Zbourání příčky mezi 128 a 129 – stejný stav 2.NP

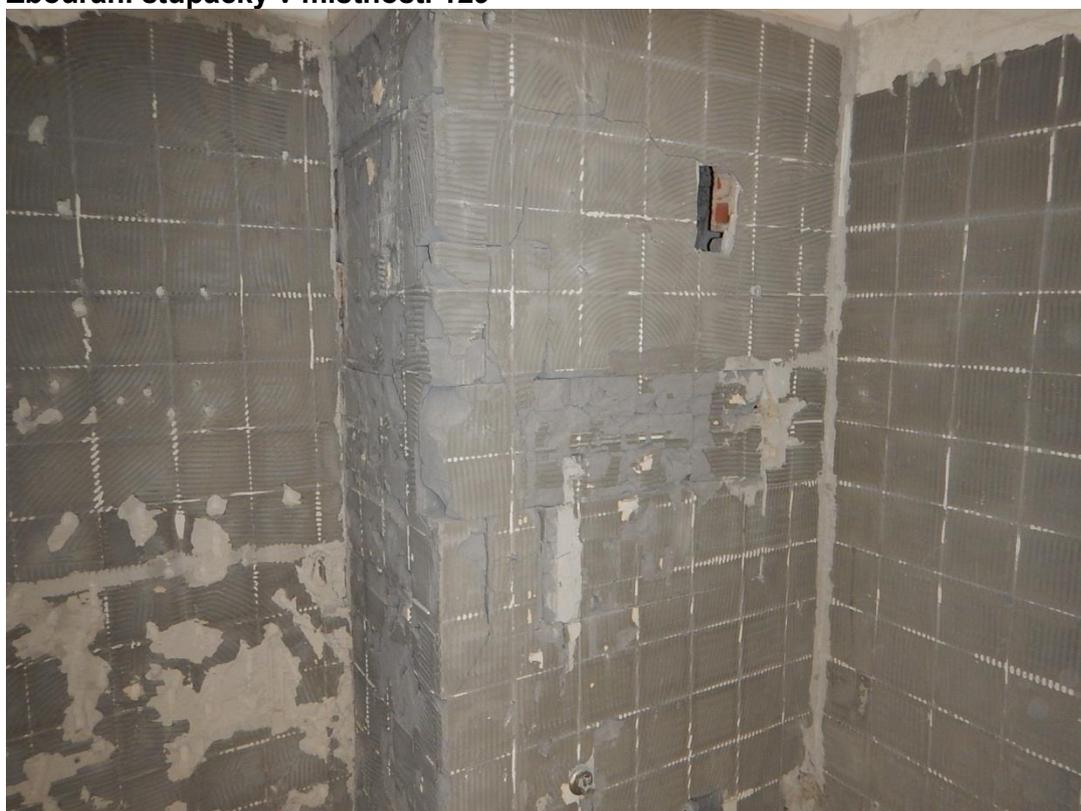
Po demolicích a sekání drážek (běžnými technologiemi) se část zdiva projevila jako nesoudržná – nebylo možno dále využít. Projektant proto navrhl odstranění poškozených částí konstrukcí a nahrazení novými SDK konstrukcemi. Po demolicích byly navíc objeveny prostupy ve stropních konstrukcích pod původními příčkami. Jelikož se prostupy nachází uvnitř navržených dispozic, navrhuje projektant zapravení těchto otvorů dobetonováním.
